Høringssvar til Forslag til ny byggteknisk forskrift (TEK17)

SAMMENDRAG

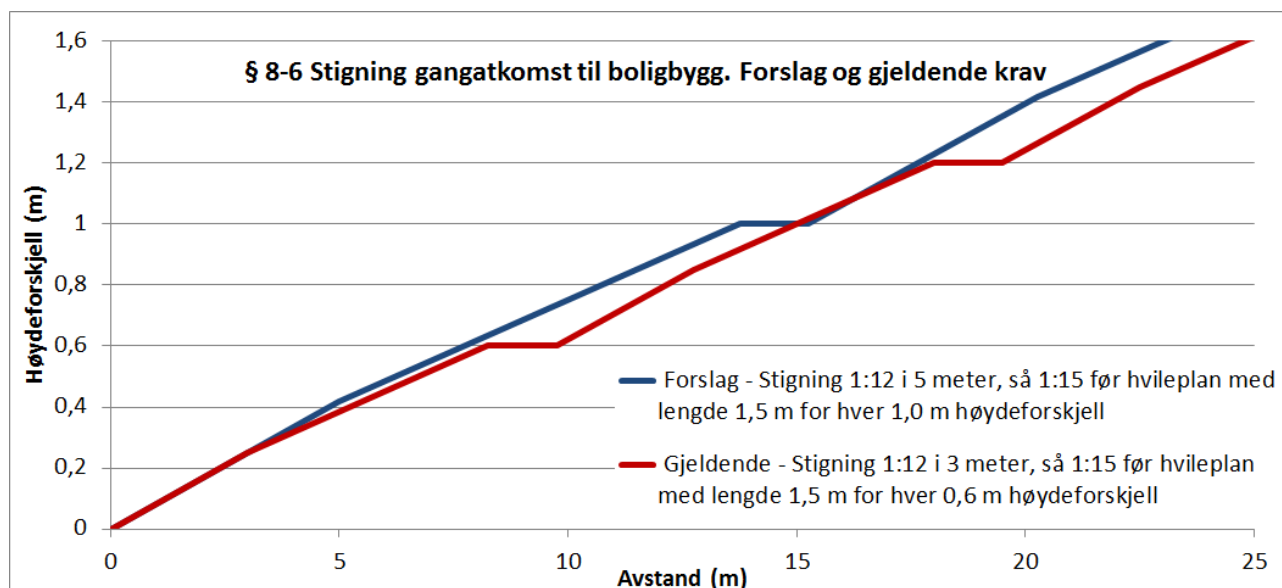
Boligprodusentene støtter ikke denne preaksepterte ytelsen. Vi mener at det må skilles mellom uteoppholdsareal rundt småhusbebyggelse og uteoppholdsareal for allmennheten og rundt publikumsbygg. I småhusprosjekter vil ofte være innkjørsler med lave støttemurer etc. hvor det nå blir stilt krav om sikring når høyden blir større enn 0,5 m. Dette vil være fordyrende og ikke hensiktsmessig. Vi finner det også uklart hvordan avtrapping med flere mindre støttemurer kan benyttes til utligning høydeforskjeller.

Figur: Oppgitt snusirkel for rullestoler som inngår i NAVs rammeavtale for perioden 15.03.2015 til 14.03.2017. Førsterangerte rullestoler er markert med uthevet omriss.

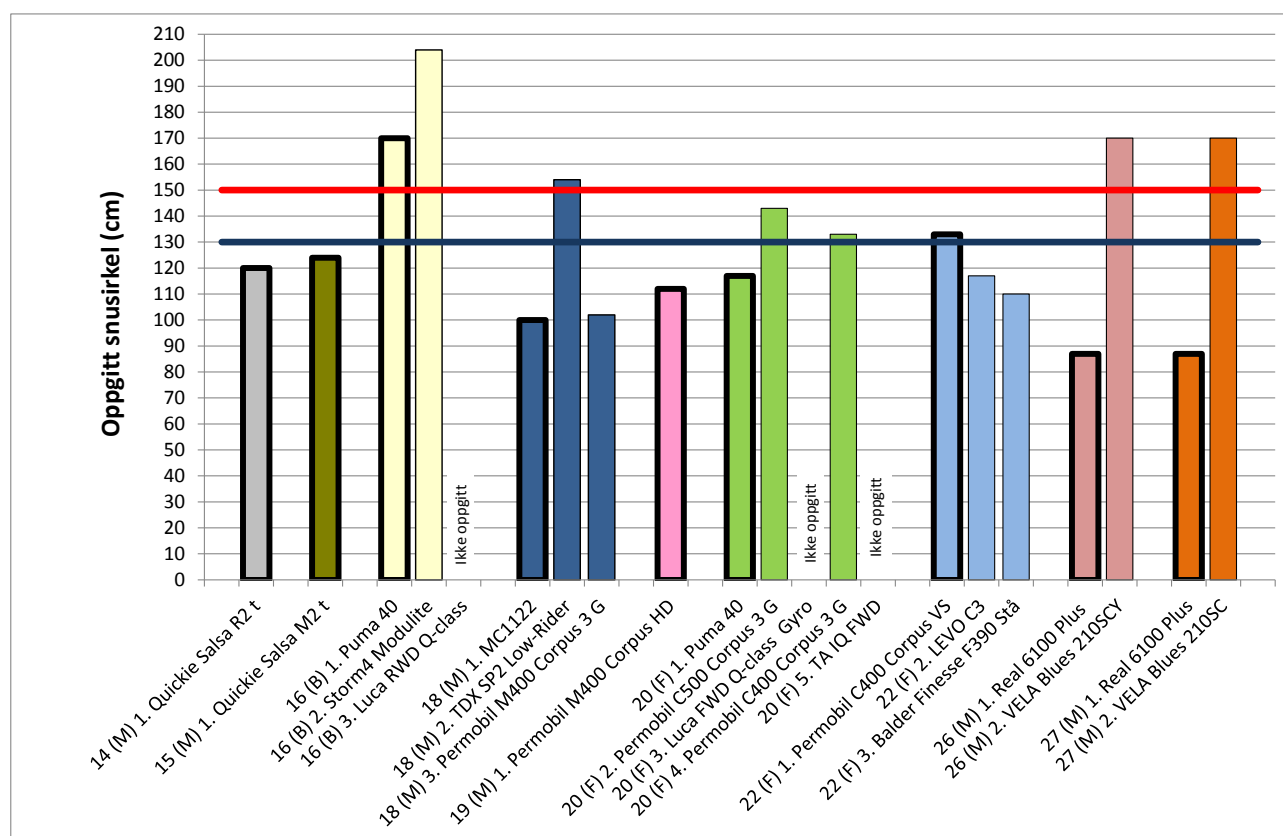
Boligprodusentene har sett på de elektriske rullestolene som NAV tilbyr med gjeldende rammeavtale. Basert på leverandørenes egne opplysninger om snuareal, vil sju av de ni førsterangerte rullestolene som NAV tilbyr kunne snu innenfor en snusirkel med diameter 1,30, åtte av ni innenfor en diameter på 1,50 m, mens den niende og siste krever mer enn 1,70 m. Se figur. **Basert på dette mener Boligprodusentenes Forening at snusirkel 1,30 m gir tilfredsstillende tilgjengelighet i boliger.**

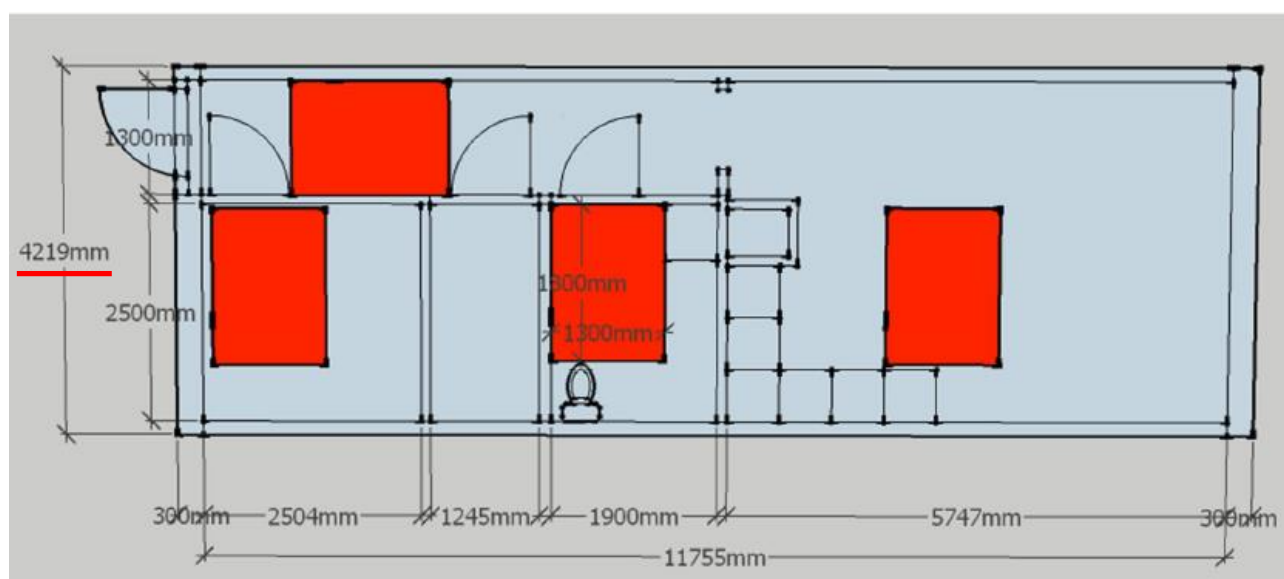
Vi tillater oss å kommentere utredningen som Bygganalyse AS har gjort om areal- og kostnadsbesparelse knyttet til innføring for snurektangel 1,30 m x 1,80 m. Bygganalyse AS har brukt samme boligmodul som vi i Boligprodusentene tidligere har brukt som eksempel. Bygganalyse har sett på hvor mye areal de kan spare med snuareal 1,30 m x 1,80 m som alternativ til snusirkel med diameter 1,50 m. Bygganalyse har da omprosjektert planløsningene noe. Men for å få målene til å gå opp med snurektangel 1,30 m x 1,80, må de øke modulbredden fra 4,18 m til 4,22 m. Bygganalyse overser konsekvensene av dette. Problemet er nemlig at 4,20 m er absolutt største bredde som tillates transportert på vei i Norge. Den 4,22 m brede modulen som Bygganalyse har regnet på, er da for bred til å kunne bli transporteres på vei, og da faller hele grunnlaget for å bruke moduler bort. Vi mener at det er mangelfullt at DiBK ikke har drøftet disse konsekvensene nærmere!

§ 12-14 Trapp

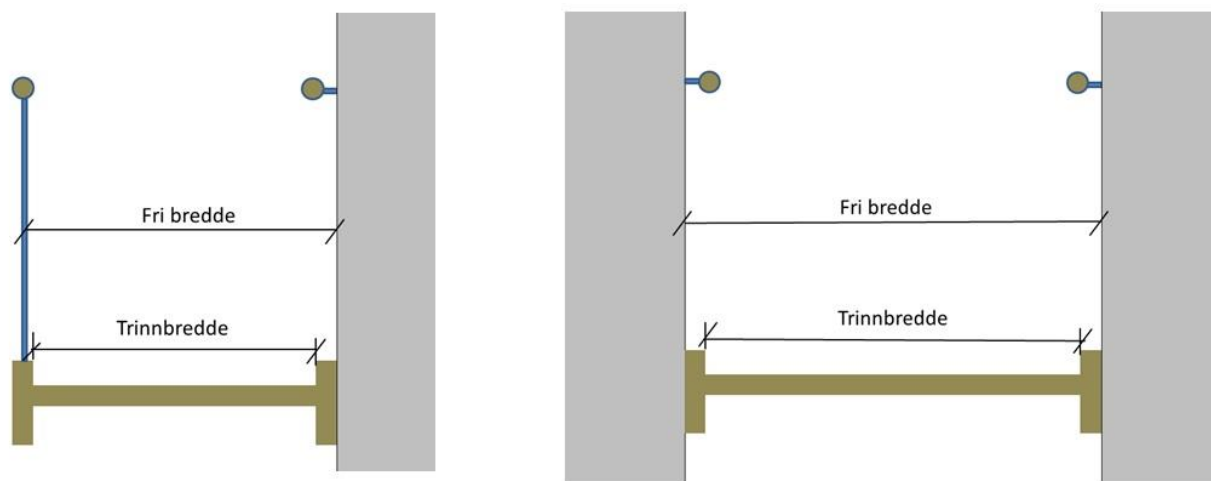
DiBK foreslår flere skjerpede krav for trapper i boligbygg. Som nytt første ledd foreslås:
